710 - INSP
ISO/IEC 17020
Origineel verslag

Controlebezoek - Periodiek [Hfst 6.5]

Verslagnummer: 28/27052026/59240/69443/2

Inspectie adres: Pontweg 81, 9160 Lokeren (België)

Elektrisch bord

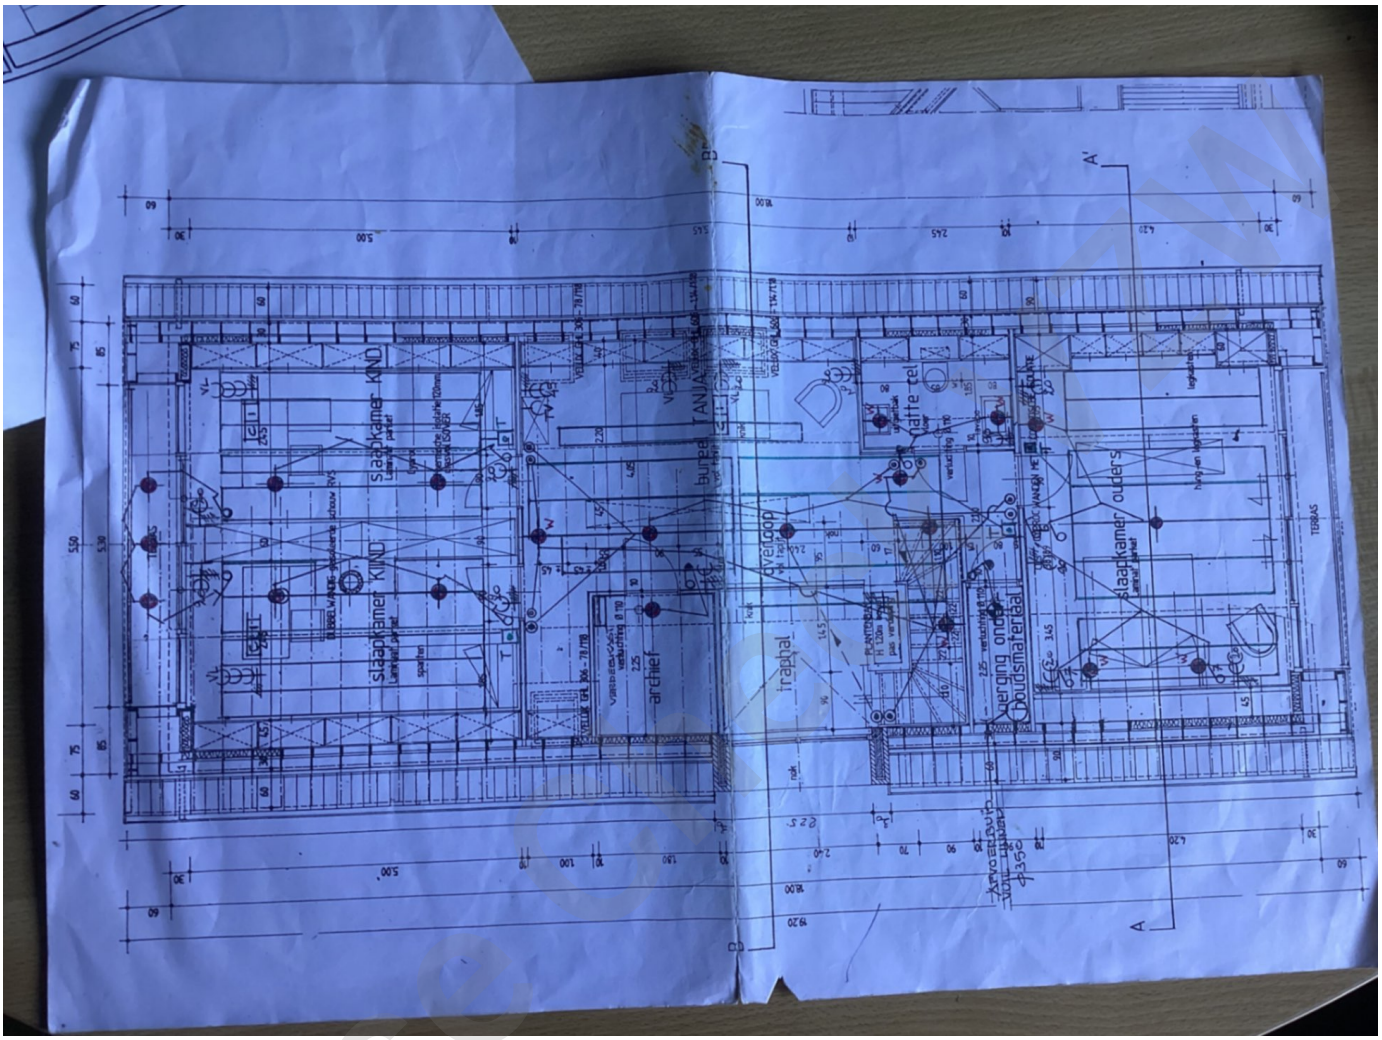
- Het verdeelbord is niet conform. - oAfd 5.3.5.1 ; oAfd 4.2.2.1.b
- Het eendraadschema en situatieplan zijn niet aanwezig. - oAfd 3.1.2.1
- Het eendraadschema en situatieplan zijn niet conform. - oAfd 3.1.2.1; oAfd 3.1.2.3

- Er ontbreken afdekplaatjes in het elektrisch bord. - Afd 5.2.6; oAfd 4.2.2.3
- Er is geen differentieelstroombeschermingsinrichting geplaatst aan het begin van de installatie. - oAfd 4.2.4.3.b; oAfd 5.3.5.3

- De penautomaten/zekeringen zijn niet van hetzelfde type. -
- De penautomaten/zekeringen van hetzelfde circuit zijn niet van dezelfde nominale grootte. - oAfd 5.3.5.5

- De houders van de penautomaten zijn niet uitgerust met een kaliberstuk. - oAfd 5.3.5.5.a
- Aansluitingen en samenvoegingen, verbindingen of aftakkingen van kabels werden niet uitgevoerd in overeenstemming met de regels van de kunst. - oAfd 5.1.1.2; Afd 1.4.1; Afd 1.4.2; Afd 5.2.6
